Gemeente Achtkarspelen
T.a.v. Dhr. G.J. Klont
Postbus 2
9285 ZV BUITENPOST

Ons kenmerk: WFN1513957
Tel: 058-292 2135 / A.J. van Strien

Onderwerp:
Wateradvies nieuwbouw dierenartsenpraktijk te Drogeham

Figuur 1, overzicht plangebied

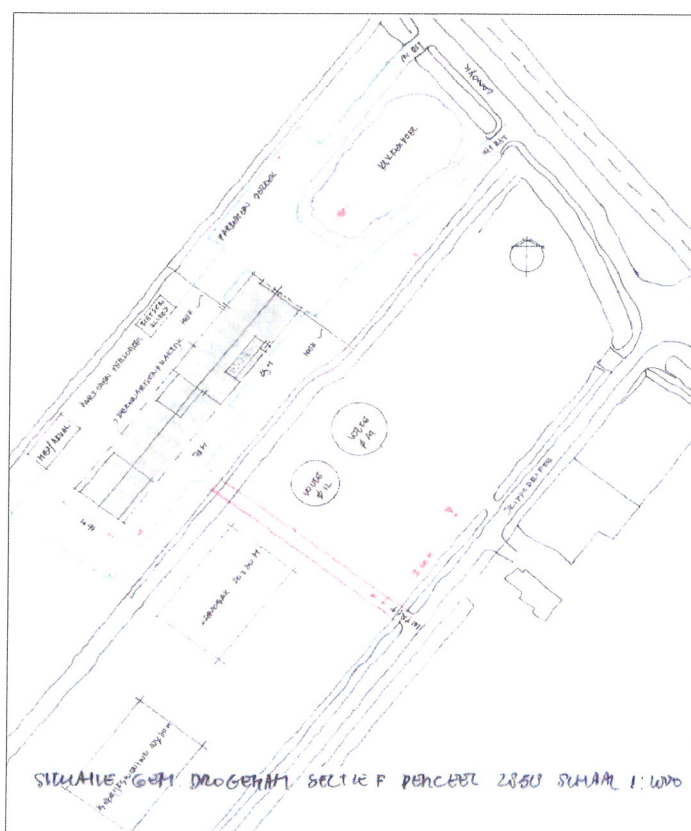
Figuur 1 toont de toekomstige inrichting van het gebied.

Het verhard oppervlak neemt door de realisatie van het plan toe met 3700 m². Om overlast te voorkomen is het nodig dat de initiatiefnemer de toename aan verhard oppervlak compenseert in hetzelfde peilgebied. Op grond van de hoogte- en bodemkaart lijkt het plangebied geschikt voor infiltratie. Infiltratie kan rechtstreeks of indirect via een infiltratievoorziening zoals een wadi, infiltratiekom of grindkoffer. Om voldoende opvangcapaciteit te realiseren, rekent Wetterskip Fryslân met een maatgevende bui van 50 mm. Voor een toename van verharding van 3700 m² is een opvangcapaciteit nodig van minimaal 185 m³.

De initiatiefnemer heeft aangegeven de compensatie uit te voeren door middel van de aanleg van een kikkerpoel met een geschatte oppervlakte van circa 560 m². Bij deze oppervlakte en met een minimale overdiepte van 0,35 m ten opzichte van de droog-weer-situatie voldoet het plan aan de compensatienorm. Al het hemelwater van verhard oppervlak dient u hierbij zoveel mogelijk op te vangen en af te voeren richting de kikkerpoel. Eventueel kan de kikkerpoel voorzien worden van een overloop naar het bestaande watersysteem. Deze overloop dient hierbij zodanig geplaatst te worden dat de eerder genoemde overdiepte gegarandeerd blijft.
